Panamá, 10 de febrero de 2023
SG-SAM- 192-2023

**“REHABILITACIÓN DE LAS CALLES DE ISLA COLÓN Y CONSTRUCCIÓN DE
LA CIRCUNVALACIÓN COSTERA LA FERIA – BOCA DE DRAGO – PLAYA
BLUFF – PLAYA PAUNCH, SISTEMA DE BOMBEO Y REMOZAMIENTO DEL
PARQUE SIMÓN BOLÍVAR, PROVINCIA DE BOCAS DEL TORO”**

ESTUDIO DE IMPACTO AMBIENTAL

**RESPUESTA A LA NOTA ACLARATORIA DEIA-DEEIA-AC-
0014-1601-2023**

Ilustración 1. Sección Típica sistema de protección (con Leyenda)

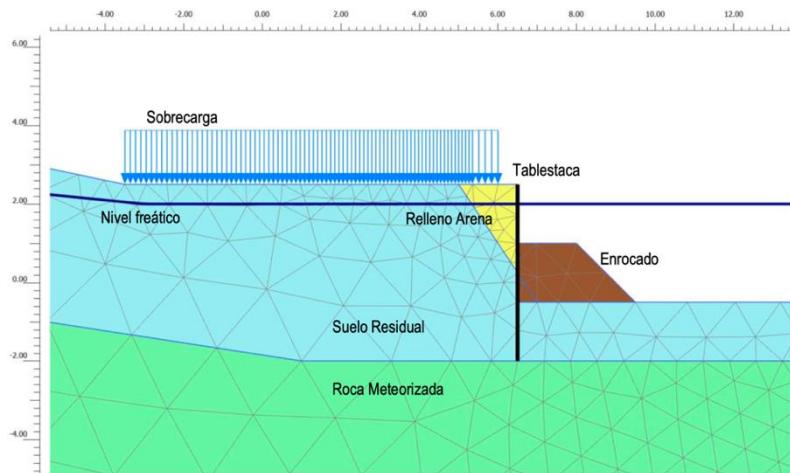
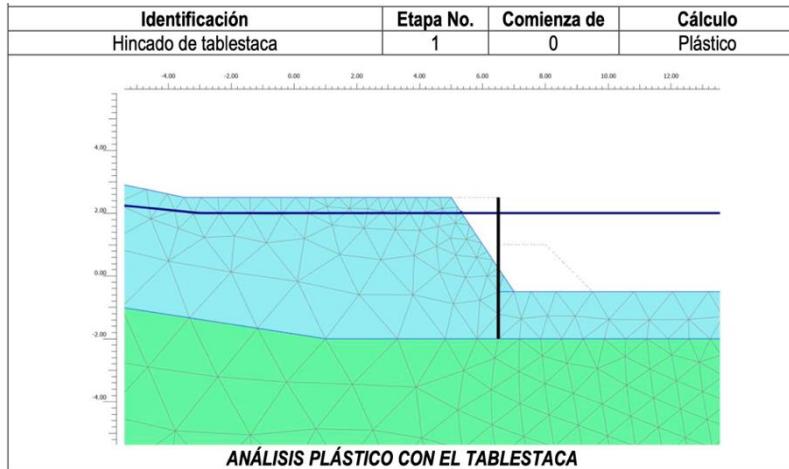
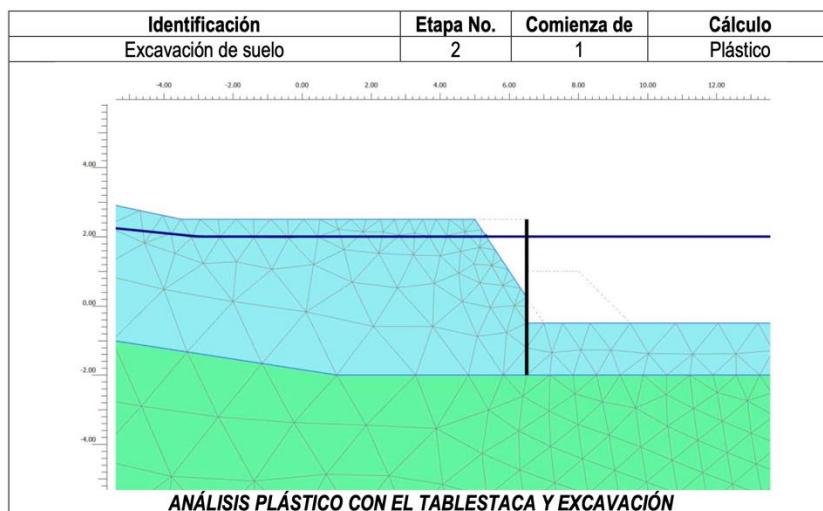
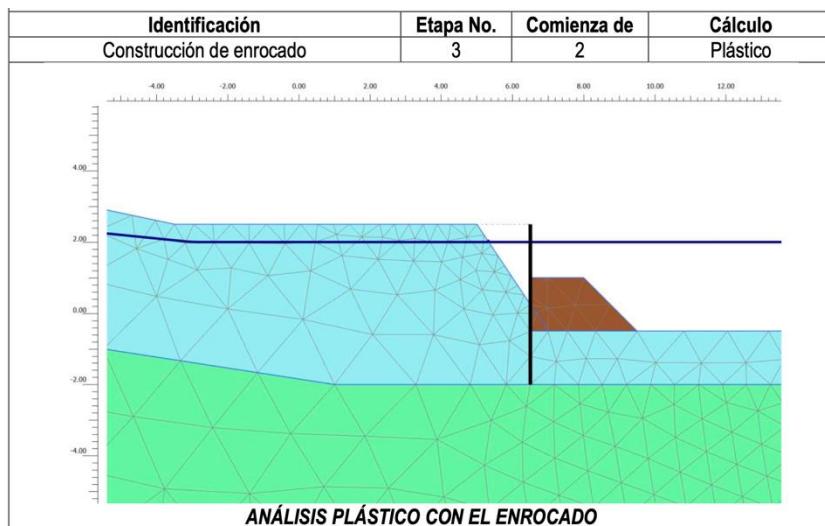
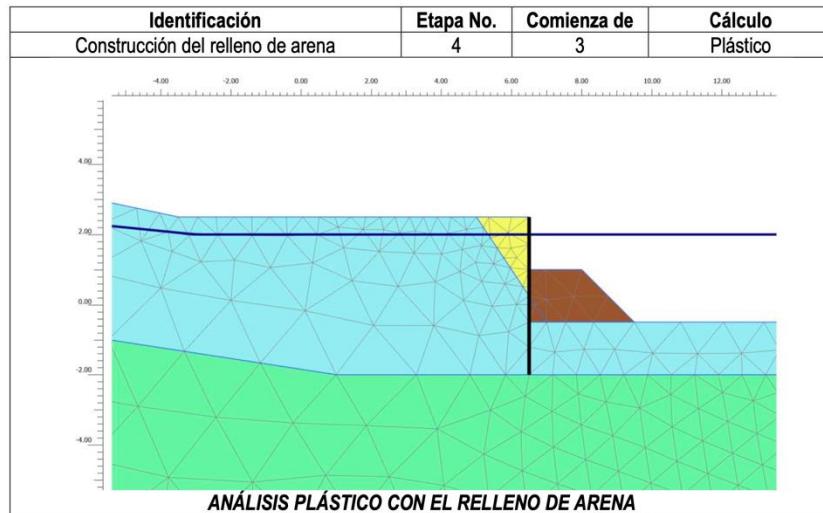
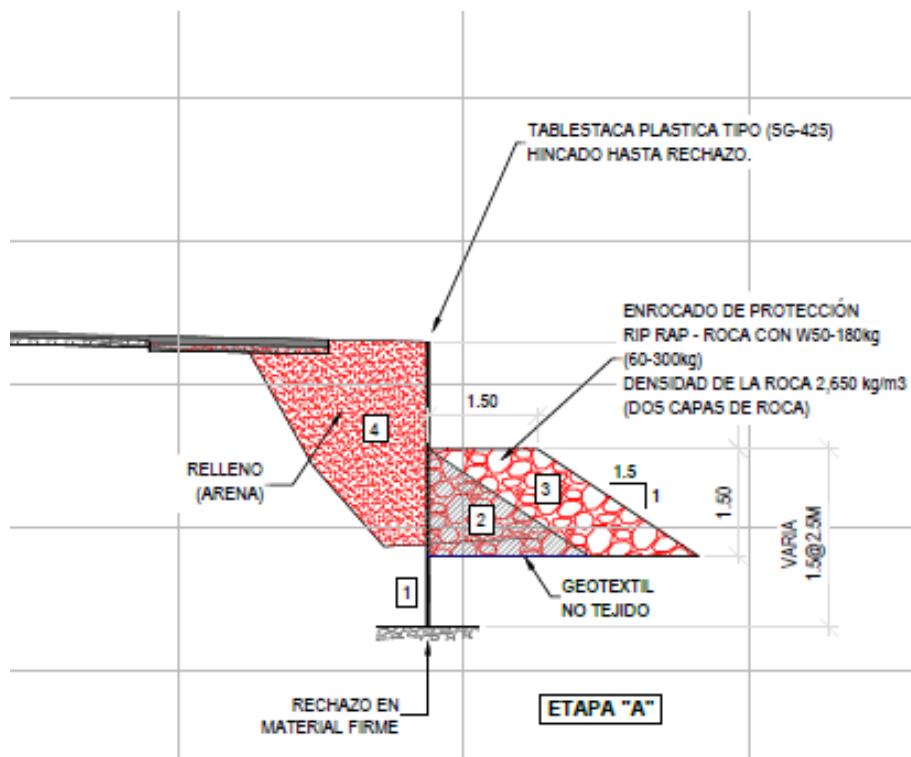
- a. **Qué medidas utilizaran para mitigar la sedimentación producida durante la etapa de construcción para el tramo de Playa Paunch para la protección de los corales.**

Para mitigar la sedimentación producida durante la etapa de construcción para en el tramo de Playa Paunch para la protección de los corales, se considera que el

diseño *per se*, y la metodología de construcción del sistema de protección diseñado, conformado por tablestaca y enrocado, se encargarán de proteger los corales de la sedimentación no solo durante la construcción de la vía, sino también durante la operación.

En este sentido se indican los pasos constructivos del sistema de protección a continuación:

Previo a cualquier trabajo de excavación o colocación de estructura de pavimento, se hincará la tablestaca vinílica hasta rechazo. La tablestaca tiene como objetivo resistir a los esfuerzos transversales de empuje, sirviendo como contención lateral del terreno, y a su vez para el manejo de la sedimentación.

Posteriormente, se realizará la excavación de suelo para preparar el área para el geotextil y enrocado de protección.

Seguidamente se realizará la instalación del enrocado de protección sobre un geotextil no tejido, este sistema se colocará a lo largo de los tramos que estén cercanos al mar, en el caso particular del tramo de playa Paunch desde los PK 3+720.0 hasta PK 4+577.0 (Ver Anexo 01).

El enrocado cumple la función de protección de taludes contra los daños causados por erosión, lavado, o escurrimiento; y por su lado el geotextil no tejido al ser permeable permite el drenaje del agua filtrando el material fino, y evitando así la llegada de sedimentos al mar.

Posteriormente se rellenará de arena para soporte del tablestacado, y para generar una base compactada para la estructura de pavimento, tal cual se indica en el detalle de construcción. En el momento de la construcción de la vialidad, ya se encontrará el sistema de protección mixto construido, la tablestaca y el enrocado con geotextil no tejido.

Ilustración 12. Análisis de tubería en HYDRALOW

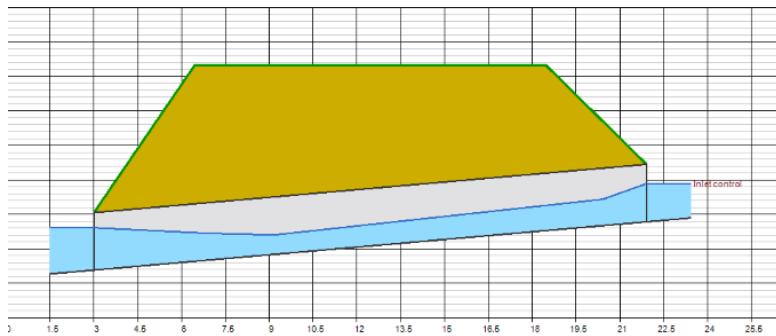
- c. Dimensionar en el diseño de la carretera los sitios donde se harán los drenajes pertinentes para garantizar el intercambio del agua entre las áreas de humedales y manglares para evitar zona anegas que afecten la vegetación circundante y eviten inundaciones, de tal manera que se mantenga conectividad con el sector marino.

Cada obra de drenaje está diseñada bajo los criterios establecidos por el Ministerio de Obras Públicas, uno de estos criterios es que el sistema no puede trabajar a más del 80% de su capacidad hidráulica, es decir que la altura máxima del agua dentro de la tubería no será en ningún caso mayor al 80% de su diámetro, o de su altura en las obras tipo cajón, por lo cual debido a que en su diseño es considerada esta premisa, la tubería no estará ahogada, y permitirá siempre el paso libre del agua. Otro de los aspectos importantes a la hora de dimensionar las obras de drenajes es el área de captación o en algunos casos las subcuencas de drenajes, a las cuales se les asigna una intensidad de lluvia para obtener el caudal producido en esa área específica.

Estos análisis fueron aplicados tanto para las quebradas existentes como en las zonas de humedales (cauces), en la que se busca que, a pesar de que la construcción de la vía afecte la continuidad natural, aun se mantenga conectado con su descarga o cuerpo cercano.

Ilustración 27. Plano de anfiteatro con coordenadas UTM (Anexo 09).

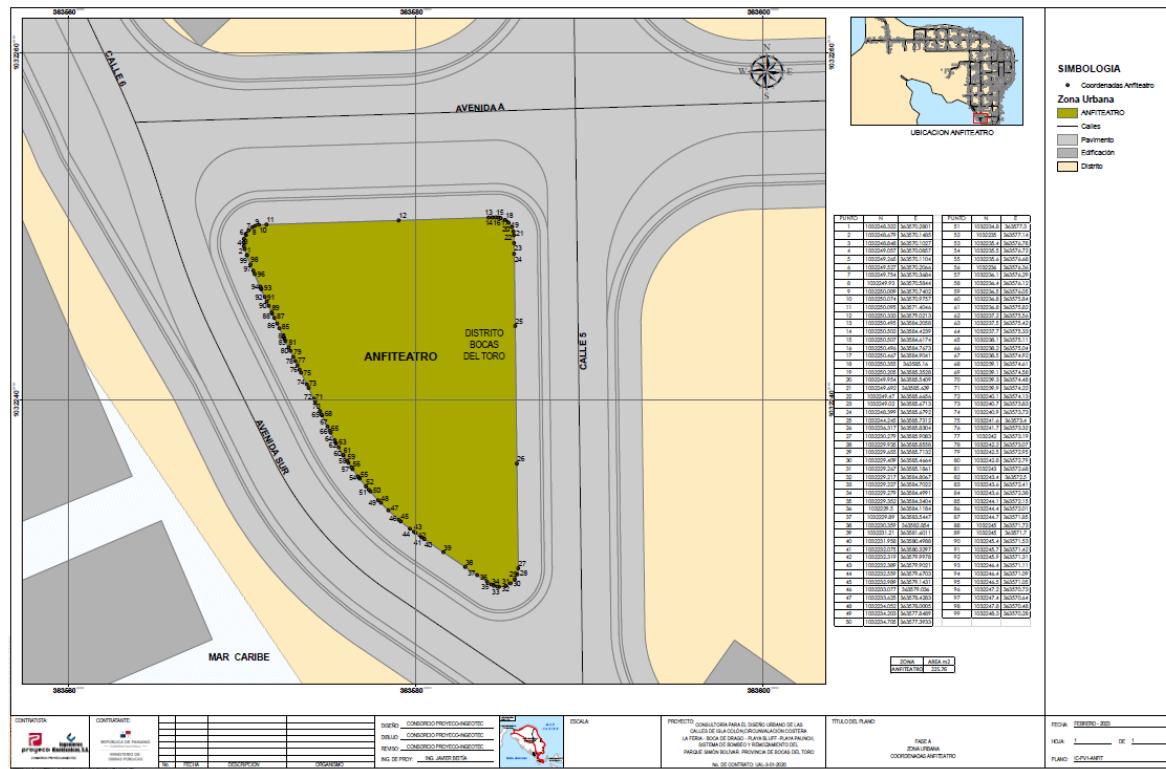
En respuesta a la pregunta 9 literal a, se indica que “... en el Anexo 6 se encuentran las coordenadas del proyecto”, sin embargo, no se hace referencia a la longitud de las mismas, además en el literal b, adjunta las coordenadas de la huella del proyecto presentada en digital (Excel) e indica que para la fase A tiene un aproximado de 44.34 hectáreas y para la fase B es de 34.54 hectáreas y en el literal c, indica que las coordenadas del anfiteatro tiene una superficie de 0.10ha; no obstante, de acuerdo a la verificación de coordenadas realizada por la Dirección de Información Ambiental (DIAM), informa en su mapa cartográfico que ”Los datos de la Huella del proyecto presentan (de forma lineal) solo para análisis visual ya que los mismos no mantienen una secuencia lógica (...) y se generó una superficie de 222 m² para el anfiteatro. Por lo antes mencionado se solicita:

- a. Presentar corregida la secuencia lógica de las coordenadas UTM de la huella del proyecto y que las mismas indiquen la superficie mencionada en la respuesta del literal b, de la respuesta de la primera información aclaratoria e indicar la longitud de cada uno de los tramos a rehabilitar y construir, las calles internas y ciclovías.

Ilustración 28. Alineamiento de canal de descarga de la estación de bombeo Sur

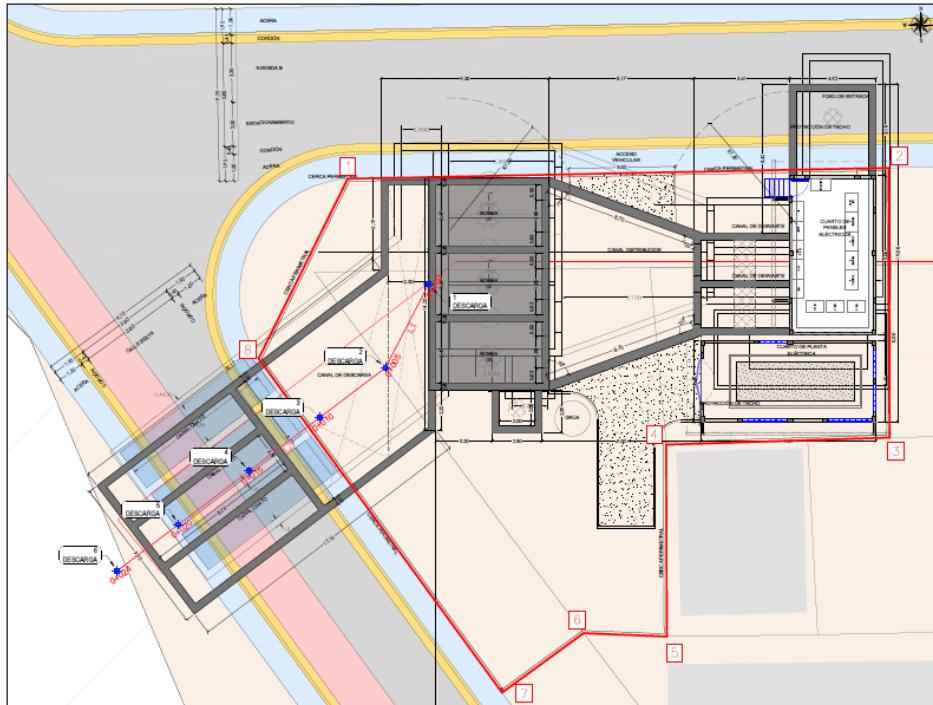
En respuesta a la pregunta 14, literal b, c y d, las cuales hacían referencia a presentar coordenadas relacionadas al alineamiento por donde se conducirán las aguas hacia el mar, su punto de descarga, los puntos de descarga existente y los recorridos de los sistemas de redes hacia las nuevas estaciones de bombeo (sur y norte), el promotor indicó que “Las coordenadas se presentan en el Anexo 8” y los planos se incluyen en el anexo 2, sin embargo, en el anexo 8, solo se presentan coordenadas del drenaje existente IC_PV1, drenaje existente IC_PV2, drenaje existente IC_PV3, drenaje existente IC_PV4 y no las coordenadas requeridas. Por lo antes expuesto, se solicita:

Para el canal de descarga de las estaciones de bombeo se presenta un plano en planta con el alineamiento desde las bombas hasta su llegada al mar (Ver anexo 10), cabe resaltar que, por la proximidad de las estaciones de bombeo a la costa, no cuentan con un canal extenso, su longitud no será mayor a 25 m para la Estación de bombeo Sur y de 16 m para la Estación de Bombeo Norte. A continuación se presentan las coordenadas UTM del alineamiento que conducirá las aguas hacia el canal y su descarga final:

Ilustración 31. Plano de sistema pluvial hasta EBAPs (Anexo 12)

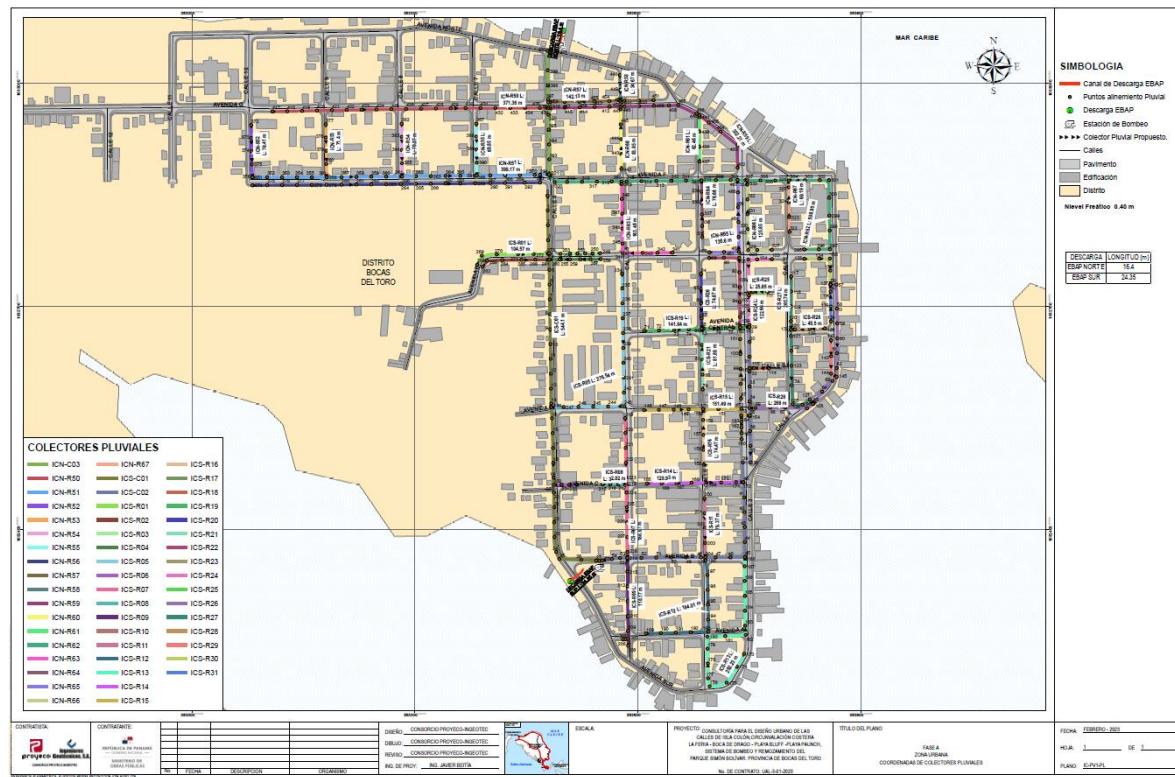
- c. Presentar las coordenadas de los recorridos de los sistemas de redes hacia las nuevas estaciones de bombeo (sur y norte) y al punto de descarga e indicar la longitud de los mismos

Se presentan para cada una de las tuberías y cajones de las redes del sistema pluvial las coordenadas aproximadamente a cada 20 m, desde su inicio hasta su punto de conexión ya sea con otra tubería, o hasta la llegada a la estación de bombeo, y los puntos de descarga. Los puntos están identificados para cada tubería y se presenta mediante un plano en el cual se observan la dirección de las aguas, y así mismo se incluye un cuadro de coordenadas y longitudes.

Ilustración 32. Plano de tramo de Viabilidad con coordenadas UTM a cada 20 m (ver Anexo 13)

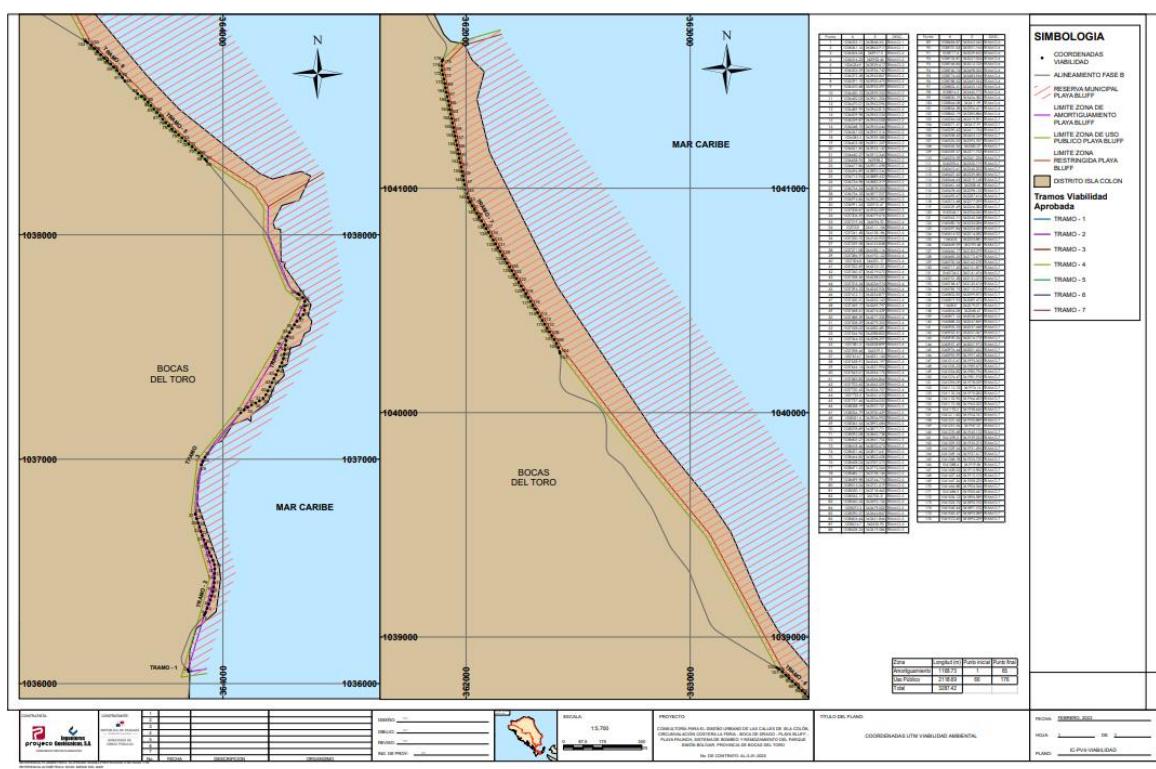
En respuesta a la pregunta 18, literal a, la cual se hacía referencia a las coordenadas del tramo aprobado para la viabilidad (3,280.28m), el promotor indicó que, “*Las coordenadas son presentadas en el anexo 6*”. Sin embargo, solo se presentaron las coordenadas de la huella del proyecto. Por lo que se solicita:
